Declaração de Impacte Ambiental (DIA)

Designação do Projeto:	4ª Alteração do Loteamento Prata Riverside Village
Fase em que se encontra o Projeto	Projeto de Execução
Tipologia de Projeto	Projetos de infraestruturas Alínea b) do nº 10 do Anexo II do Decreto-Lei n.º 152-B/2017, de 11 de dezembro que altera e republica o Decreto-Lei nº 151-B/2013, de 31 de outubro.
Enquadramento no regime jurídico de AIA	Art.º 1º, nº 4, alínea b), subalínea ii)
Localização (freguesia e concelho)	Freguesia de Marvila, Concelho e Distrito de Lisboa.
Identificação das áreas sensíveis (alínea a) do artigo 2º do DL 151-B/2013, de 31 de outubro)	Não se aplica
Proponente	Fundo de Investimento Imobiliário Fechado Lisfundo
Entidade licenciadora	Câmara Municipal de Lisboa
Autoridade de AIA	Comissão de Coordenação e Desenvolvimento Regional de Lisboa e Vale do Tejo

Figura 3 - Extrato peça desenhada refª UR-0397-04-00 - Planta síntese - Alterações propostas (amarelos e encarnados), setembro 2021.

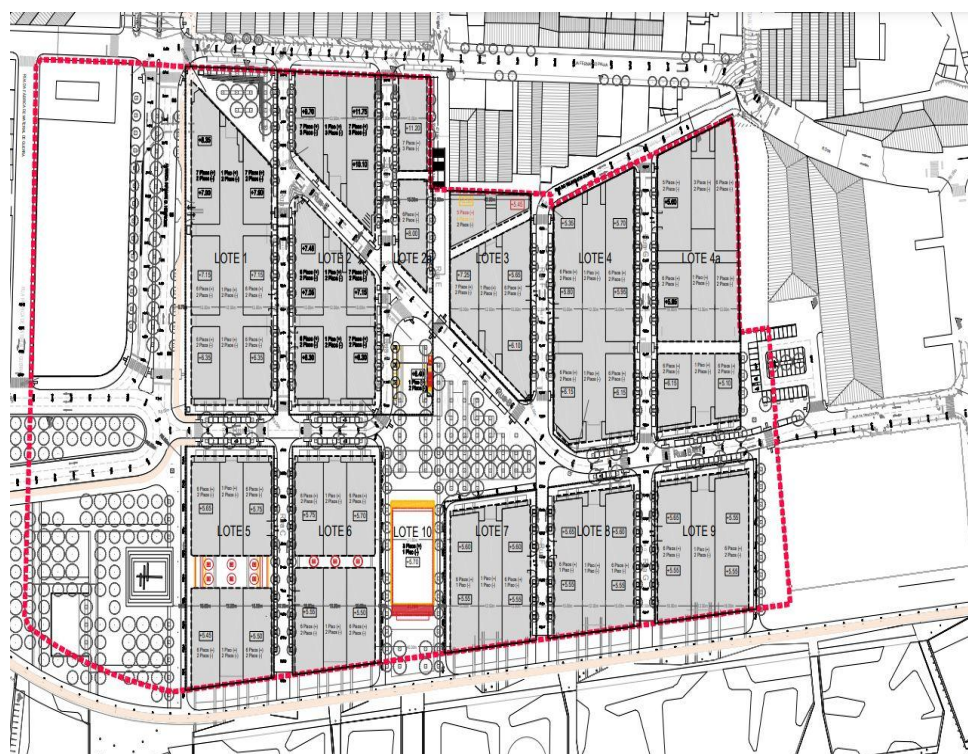
Acresce ainda referir que, da observação da peça desenhada ref^ª UR-0397-04-00 - Planta síntese - Alterações propostas (amarelos e encarnados), setembro 2021 (Fig. 3), constata-se que o projeto também prevê alterações no Lote 3, da sua cota de soleira (de 8,50 para 5,45) e do número de pisos (de 4 para 5 pisos).
